**Avis délibéré de la Mission régionale d'autorité environnementale  
de la région Nouvelle-Aquitaine  
sur le projet de parc photovoltaïque au sol à Laruscade (33)**

n°MRAe 2019APNA63

dossier P-2019-n°7832

**Localisation du projet :** Commune de Laruscade (Gironde)  
**Maître d'ouvrage :** CPV SUN 40  
**Avis émis à la demande de l'Autorité décisionnaire :** Préfet de la Gironde  
**en date du :** 4 février 2019  
**Dans le cadre des procédures d'autorisation :** Permis de construire et Autorisation de défrichement  
L'Agence régionale de santé et le préfet de département au titre de ses attributions dans le domaine de l'environnement ayant été consultés.

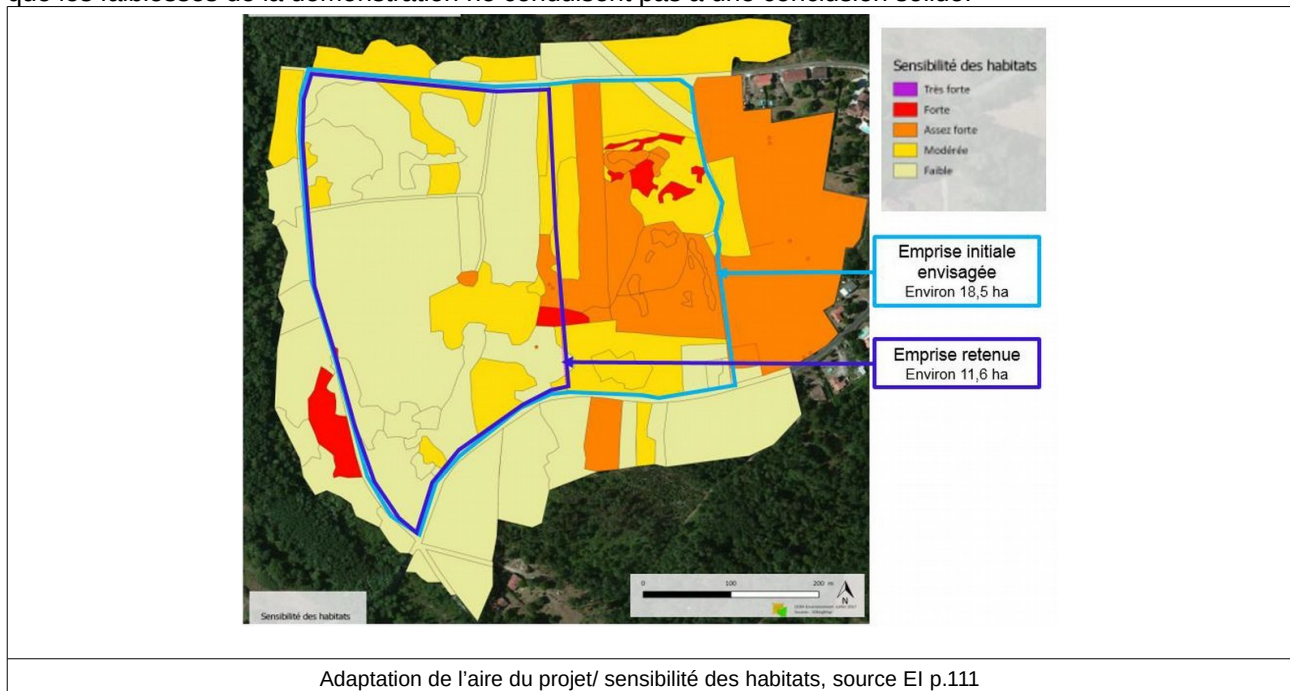
C'est sur la cartographie de la page 51 que semble reposer par exemple le raisonnement qui conduit à la cartographie de qualification du niveau d'enjeux présentée page 11 et reproduite ci-dessous, ainsi qu'à l'élimination de la partie est du périmètre initialement retenu. Les étapes du raisonnement ne sont cependant pas explicitées et l'échelle de la cartographie de la page 51 ne permet pas de repérer quels habitats ont été jugés les plus sensibles et pourquoi. Malgré des développements nombreux sur la notion de corridor écologique, l'état initial ne permet pas non plus d'identifier les relations fonctionnelles entre le site retenu pour le projet et les sites d'intérêt écologique inventoriés aux alentours.
